febi 14110

Opel Corsa B, Tigra A, Astra F
1,4 16V oraz 1,6 16V, jak również
Vectra B 1,6 16V oraz 1,8 16V

Zestaw paska rozrządu

**Opel
5614 430
– wersja płaska**

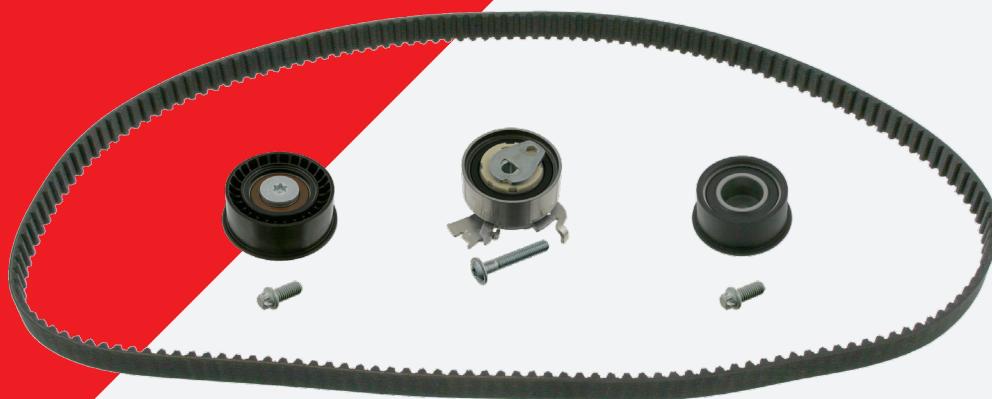
Producent zmienił konstrukcję koła pasowego. Niewielki uskok na starej wersji koła pasowego (1) może powodować szybkie zużycie krawędzi paska rozrządu, a to z kolei może doprowadzić do pracy paska rozrządu pod kątem i jego pęknięcia. Może to skutkować całkowitym zniszczeniem silnika.

febi zaleca, aby przed montażem zestawu rozrządu (febi nr 14110) sprawdzić koło pasowe i w przypadku modelu z uskokiem zastąpić je nową wersją (2) (nr OE 5614 430 – wersja płaska). Nowe koło pasowe lepiej współpracuje z paskiem rozrządu i gwarantuje dłuższą żywotność. Ponadto, należy pamiętać, aby po wymianie koła pasowego dokonać wymiany koła pasowego wału rozrządu (3) (Nr OE 0614 546) oraz śruby rozciągliwej (4) (nr OE 0614 932 Torx).

Zawsze należy wymieniać pompę wody.
